Avis IRSN/2017-00047

Objet : EDF - REP - Réacteurs de 900 MWe  
Défaut de freinage de l'écrou de blocage de l'obturateur de la vanne réglante située à l'admission vapeur du turbo-alternateur d'ultime secours.

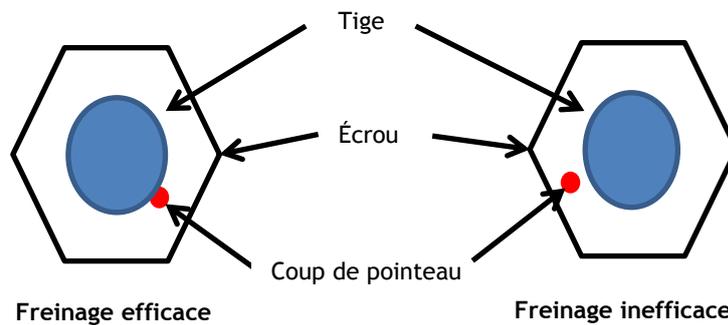
À la fin de l'arrêt de 2015 pour renouvellement du combustible du réacteur n° 1 de la centrale nucléaire de Chinon B, le TAS LLS refuse de démarrer lors de l'essai périodique (EP) visant à vérifier son bon fonctionnement. Le diagnostic d'EDF a mis en évidence que ce refus était dû à un écrou qui bloquait le rotor de la turbine. Cet écrou, qui assure le maintien de l'obturateur sur la tige d'une vanne réglante du circuit d'alimentation en vapeur de la turbine, s'est probablement détaché le 9 août 2015 pendant la requalification fonctionnelle du TAS LLS, avant la réalisation de l'EP.

EDF a constaté qu'un défaut du freinage<sup>1</sup> maintenant cet écrou sur la tige de la vanne était à l'origine de l'écart. La dernière maintenance intrusive sur cette vanne a eu lieu en août 2013 et aucun élément n'avait permis, lors de la préparation de cette activité, de porter une attention particulière à la réalisation du freinage de l'écrou. Ce point n'a donc pas fait l'objet d'un contrôle technique spécifique lors de la maintenance de la vanne.

Techniquement, le freinage de l'écrou sur la tige de la vanne se réalise à l'aide d'un pointeau avec pour objectif d'écraser le pas de vis au niveau de la surface de contact entre l'écrou et la tige. Compte tenu de la liaison non coplanaire entre l'écrou et la tige, le geste technique est délicat à réaliser et nécessite d'avoir l'outillage adapté à la précision demandée d'un freinage efficace.

Pour résorber l'écart sur la vanne du réacteur n° 1, EDF a remplacé l'écrou de maintien de l'obturateur, et son freinage a été réalisé à l'aide d'un poinçon adapté.
